Objet : Avis porté par l'AP-HP en tant que Personne Publique Consultée sur le projet d'élaboration du PLUi de GOSB arrêté le 17 décembre 2024.

Liste des observations/demandes de modifications sur le projet de PLUi Grand-Orly Seine Bièvre

ASSISTANCE PUBLIQUE – HÔPITAUX DE PARIS

PJ APHP13

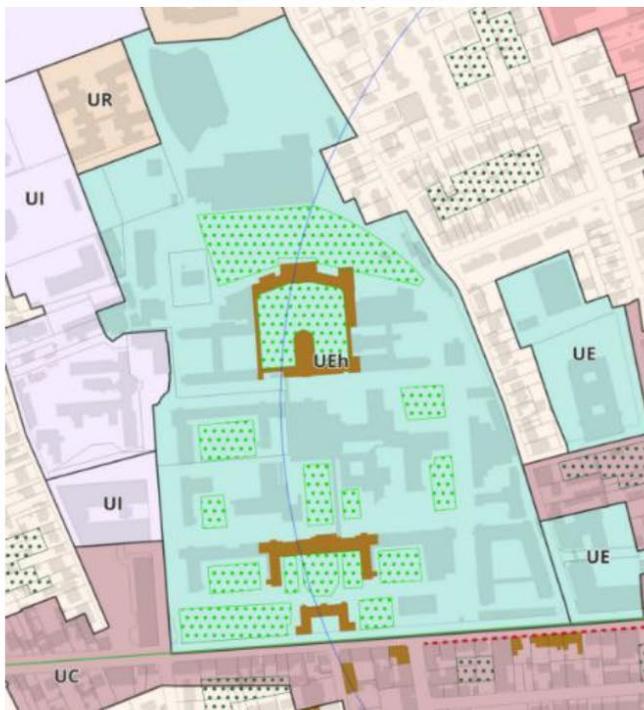
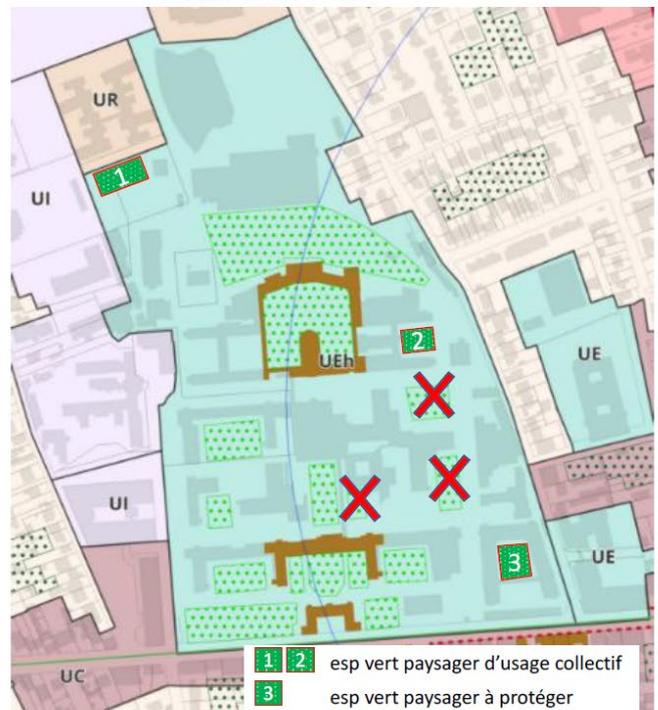
APHP6	Idem	<p>Villejuif Hôpital Paul-Brousse Nous souhaitons que trois des « Jardins privés des cœurs d'îlots à préserver » soit supprimés et repositionnés sur d'autres espaces identifiés au sein du site de l'hôpital, selon la proposition présentée dans la pièce jointe « PJ APHP13 ». (Cf demande APHP13 relative au Plan de zonage de Villejuif)</p>	<p>Les trois espaces à supprimer correspondent à des secteurs faisant l'objet de projets d'amélioration nécessaires au maintien de la qualité de l'offre de soins.</p> <p>Trois nouveaux espaces sont proposés (cf demande APHP13 relative au Plan de zonage de Villejuif).</p>

Numéro de la remarque	Zone/Disposition concernée	Proposition de modification (pour le PLUi approuvé) Faire apparaître les modifications souhaitées en rouge rouge-barré	Justification de la modification	Pièce jointe
APHP13	Plan de zonage Traitement environnemental et paysager des espaces non bâtis et abords des constructions	<p>Villejuif Hôpital Paul-Brousse Espaces paysagers d'usage collectif identifiés au titre du L.151-23 du Code de l'urbanisme.</p> <p>Nous demandons la suppression de 3 espaces paysagers d'usage collectif dans l'enceinte de l'hôpital Paul-Brousse, afin de les remplacer/compenser par 2 espaces paysagers d'usage collectif et 1 espace vert paysager à protéger, de superficie équivalente et au sein du même périmètre.</p>	Les trois espaces à supprimer correspondent à des secteurs faisant l'objet de projets d'amélioration nécessaires au maintien de la qualité de l'offre de soins.	<p>Voir « PJ APHP13 ».</p>

L'AP-HP souhaite la suppression de trois espaces paysagers afin de les remplacer par trois nouveaux espaces, qui viendront offrir des surfaces équivalentes tout en correspondant à des projets d'amélioration plus en cohérence avec les usages.

Les trois espaces à supprimer correspondent pour partie à des secteurs faisant l'objet de projets d'amélioration nécessaires au maintien de la qualité de l'offre de soins.

Les trois nouveaux espaces proposés sont les suivants :

- 1. espace situé au nord-ouest du site de l'hôpital. Il est prévu de végétaliser cet espace qui constituera une zone verte tampon, entre l'EHPAD voisin et le parking hospitalier situé en contiguïté de cet espace vert, et permettra par ailleurs de valoriser cette partie de l'hôpital assez minérale.
- 2. aujourd'hui hybride entre stationnement et plantations, cet espace va être davantage végétalisé et le stationnement va disparaître. L'objectif est d'offrir un espace vert, pouvant être utilisé par les patients.
- 3. espace situé au cœur du bâtiment Moreau de Tours (à l'angle de l'avenue Paul Vaillant-Couturier et de la rue Gustave Flaubert), déjà bien végétalisé, aux qualités paysagères préservées.
